Zadavatel obdržel níže uvedené žádosti o vysvětlení zadávací dokumentace, k nimž poskytuje níže uvedené vysvětlení.

Nerezový stůl

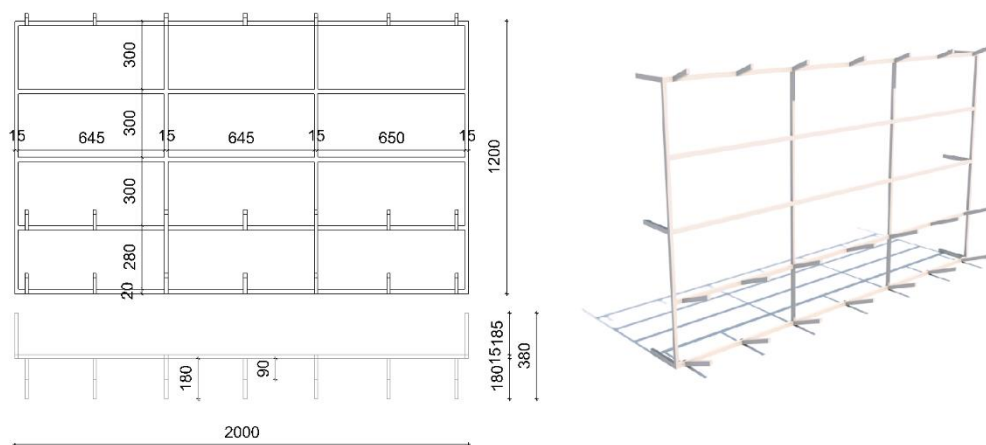
- 1) Chci se zeptat, zda zámečnické prvky s označením Z7 a Z8 musí nutně být realizovány po polích nebo je možno provést jednu kompletní výplň, což by bylo i jednodušší pro montáž. Dále jsem se nikde nenašla velikost jednotlivých ok u výše zmiňovaných zámečnických prvků, prosím o její doplnění.
- 2) Mám dotaz ohledně položek číslo 292 a 293 (viz níže). Bylo by možné k těmto výrobkům doplnit výkres s vyobrazením těchto výrobků s jejich bližší specifikací?

Prvky Z7 a Z8 jsou horizontálním zábradlím, tzn. musí zabezpečit před hrozbou pádu dospělého člověka (z hlediska únosnosti). Nemusí být realizovány po polích, ale konstrukce se nesmí příliš prověšovat. Pro úpravu, je nutno před vlastní výrobou nechat odsouhlasit zástupci investora. Velikost oka necht' vychází z normy zábradlí tzn. max.10x10 cm.

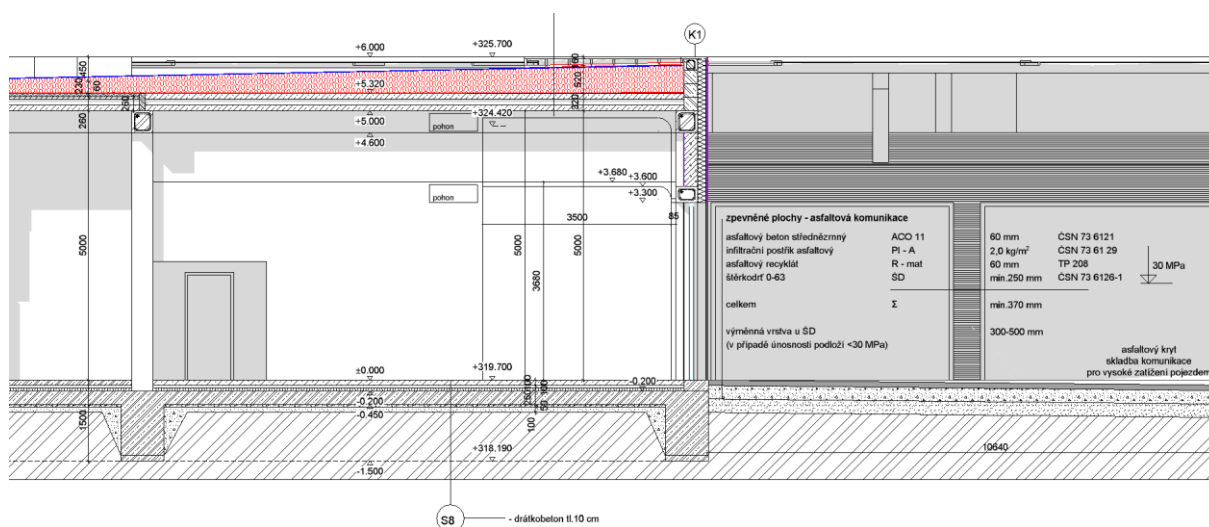
33. Žádám o specifikaci sekčních vrat. Jaká má být rychlost otevírání? Jaká je výška stropu v místě, kde mají být vrata instalována a mají být vrata napojena na EPS systém? Prosím o možno zaslat řez vraty, tak prosím o jeho doplnění.

Rychlost otevírání je dána velikostí vrat a možností pohonu. Projektant s investorem požadují co nejvyšší rychlost, i když tato není nijak normově předepsána. Rychlost otevírání je také dána typem (výrobce) pohonů, proto není rychlost striktně předepsána, aby nebyl vyloučen žádný z výrobců těchto systémů.

Výška stropu v místě umístění pohonů :

4 stání výška $3,3 + 0,38 = 3,68 \text{ m}$

4 stání $3,3 + 1,7 = 5 \text{ m}$

Přikládáme řez- schéma pro stanovení trasy sekčních vrat, také doplněný výkres 07 - řez E-E

Rychlost otevírání vrat se v našem případě bude pohybovat na úrovni 25cm/s při použití bočního průmyslového pohonu 400V

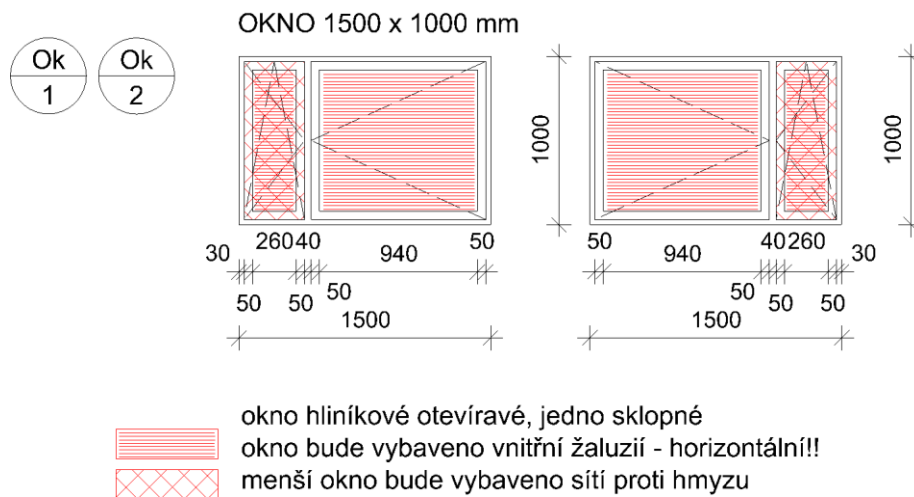
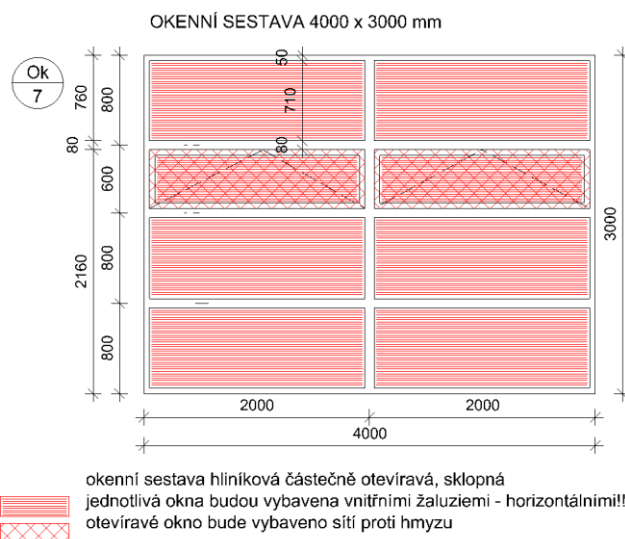
34. Žádám o specifikaci žaluzií. Ke správnému nacenění bychom potřebovali znát šířku okenních křídel a kde se budou žaluzie umisťovat v rámci okna (zda mezi zasklívací lišty nebo na vnitřní líc oken). Dále bych Vás poprosila o doplnění detailu nadpraží a kotvení.

Zadavatel doplňuje specifikaci žaluzií

umístění je navrhováno na vnitřní líc oken, tzn. kotvení do rámu. Tl. Žaluzie = tl.zasklívací lišty. Sít' proti hmyzu poté na systémové kotevní závlačky z vnější strany okna.
